ALCALDÍA MAYOR DE BOGOTÁ D.C. GOBIERNO SEGURIDAD Y CONVIVENCIA Fondo de Prevención y Atención a Emergencias	CONCEPTO TÉCNICO DE REVISIÓN DE ESTUDIOS DE RESPUESTA DE AMPLIFICACIÓN LOCAL DE ONDAS SÍSMICAS	Código:	GPR-FT-09
		Versión:	03
		Código Documental:

1.1	CONCEPTO TÉCNICO No. CT:	5731
1.2	ÁREA:	TÉCNICA Y DE GESTIÓN
1.3	COORDINACIÓN:	INVESTIGACIÓN Y DESARROLLO
1.4	REFERENCIA CRUZADA RADICADO FOPAE:	2009ER16647
1.5	RESPUESTA OFICIAL No. RO:	39802

2.1	SOLICITANTE:	JUAN REINALDO SUÁREZ MEDINA CURADURÍA URBANA No.1
2.2	PROYECTO:	BELMIRA
2.3	LOCALIDAD:	1 USAQUÉN
2.4	UPZ:	13 CEDROS
2.5	BARRIO O SECTOR CATASTRAL:	ALCACIAS
2.6	DIRECCIÓN:	CALLE 145 No. 7F-97
2.7	CHIP:	AAA0110HJNN
2.8	FECHA DE EMISIÓN:	23 DE DICIEMBRE DE 2009
2.9	EJECUTOR DEL ESTUDIO:	JEOPROBE Ltda.

5 PRIMERA REVISIÓN DEL ESTUDIO- RAD FOPAE: 2009ER16647

Figura 1. Localización del Proyecto Belmira.

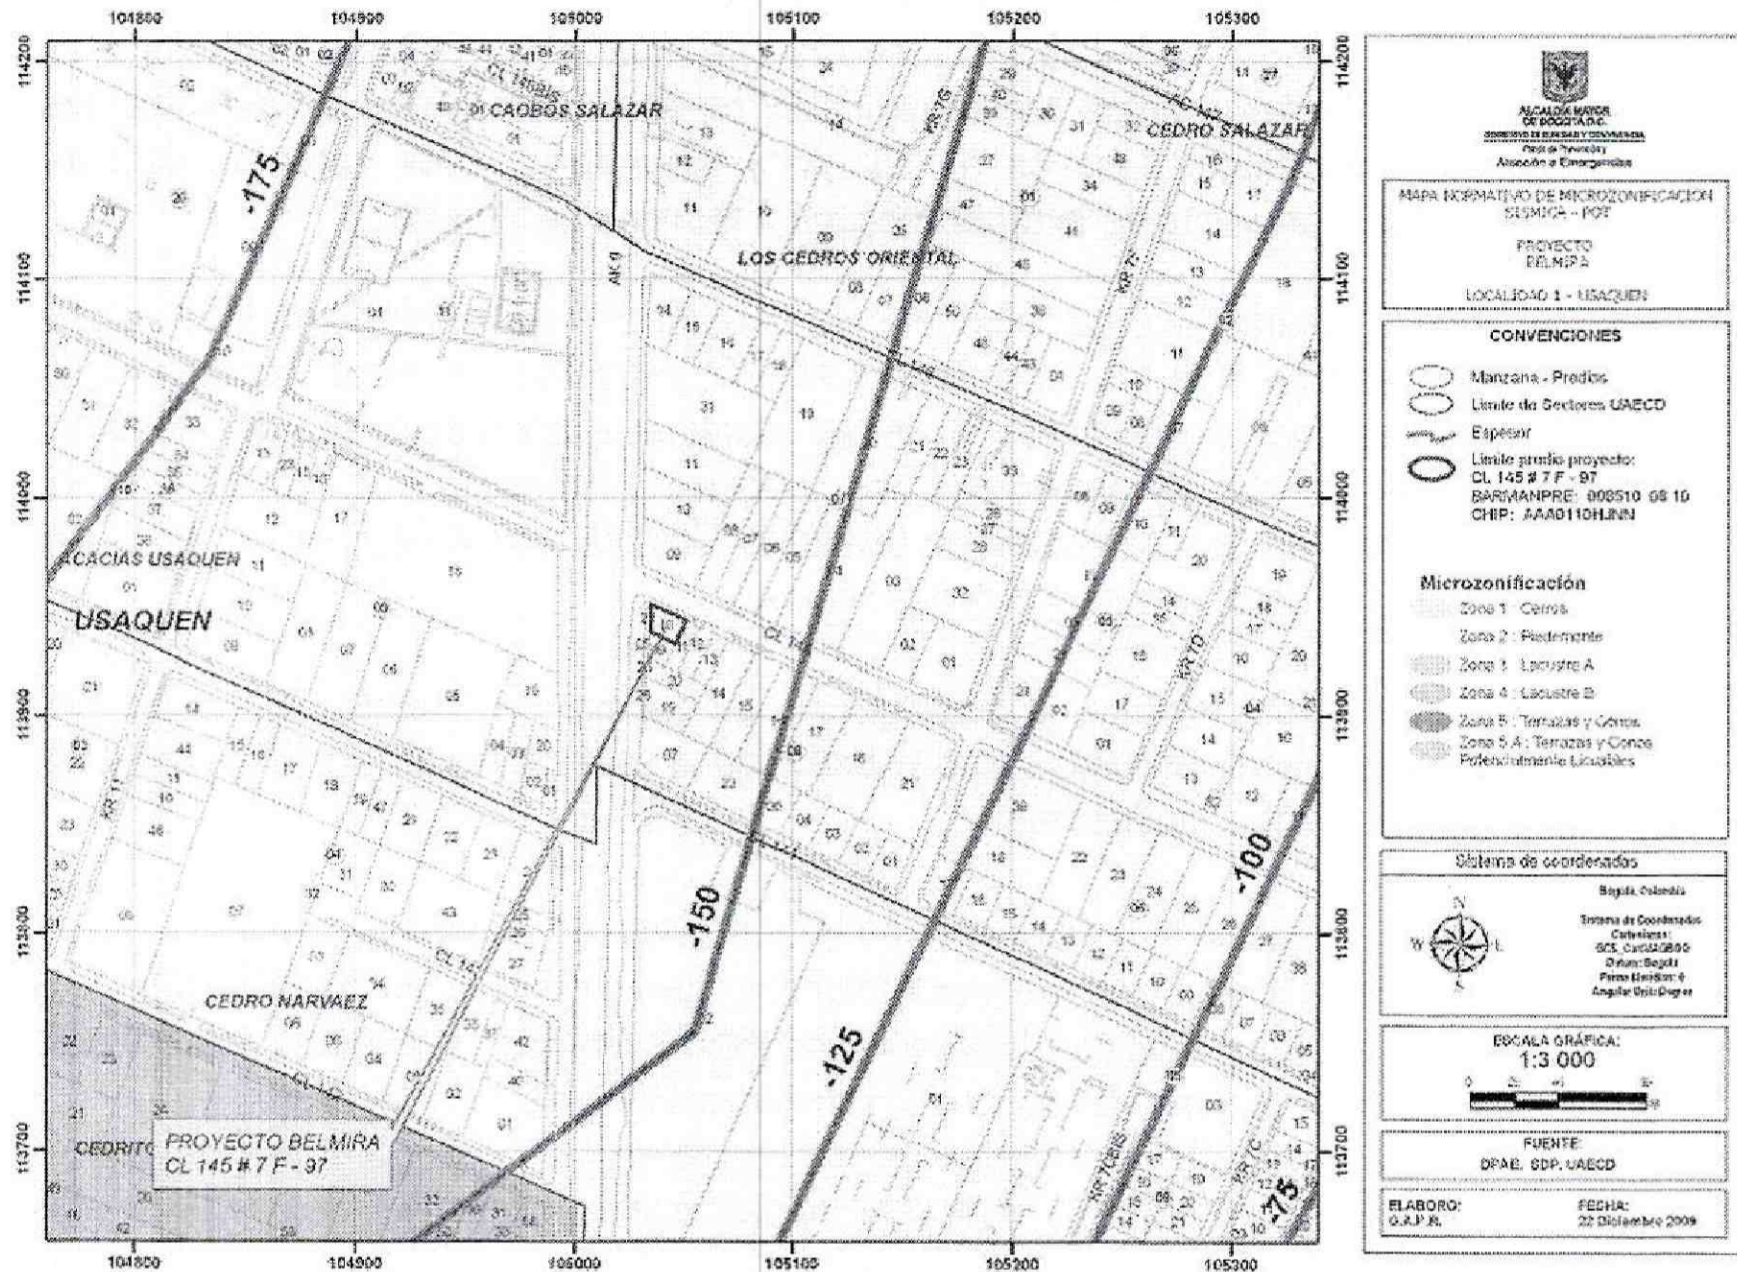
En el numeral 1.1 y 3.2 del informe, se indica que el sitio del proyecto se encuentra localizado en la Zona 2 – Piedemonte según el Decreto 193 de 2006, lo cual es consistente con la localización presentada en la Figura 1 del presente concepto.

El estudio CUMPLE con este requerimiento.

Figura 2. Espectro de diseño recomendado para el Proyecto Belmira.

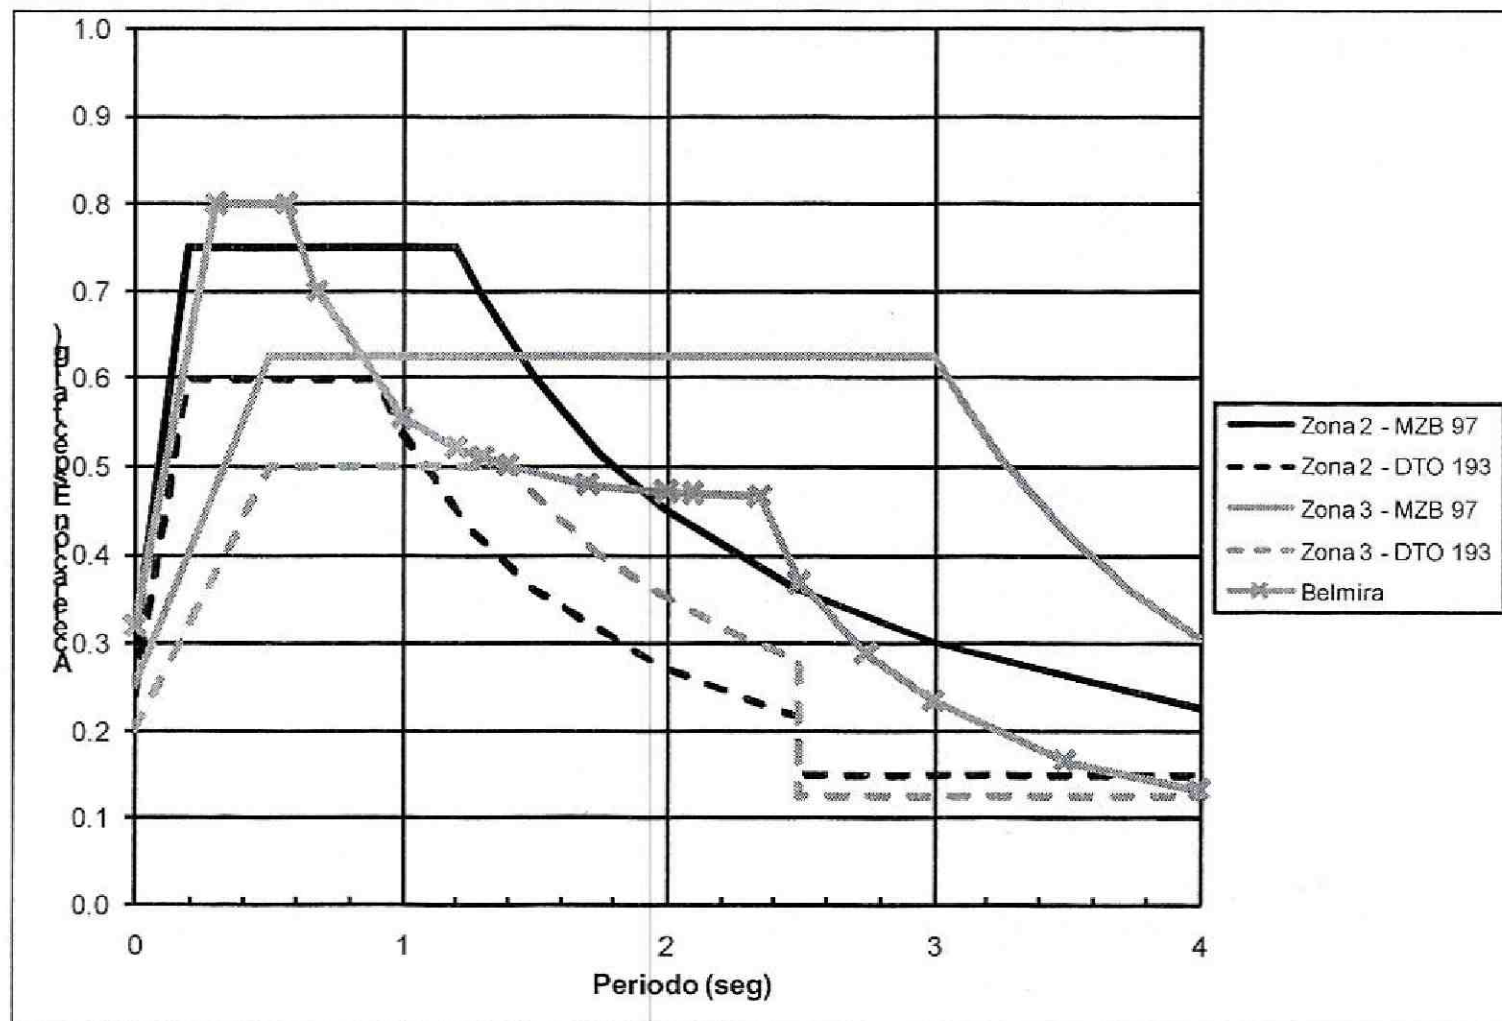
Con base en los resultados de la modelación el consultor recomienda utilizar como espectro de diseño el mostrado en la Figura 3.21 del informe, el cual se presenta en la Figura 2 del presente concepto.

El espectro propuesto inicia en 0.305 g y asciende hasta 0.8 g en 0.3 segundos continuando con este valor hasta 0.59 segundos donde desciende variando la pendiente hasta 0.467 g en 2.35 segundos, donde nuevamente cambia de pendiente y continua descendiendo.

El cumplimiento de este numeral está condicionado a las aclaraciones de los puntos 5.2 y 5.4 del presente informe.

El estudio CUMPLE PARCIALMENTE con este requerimiento.
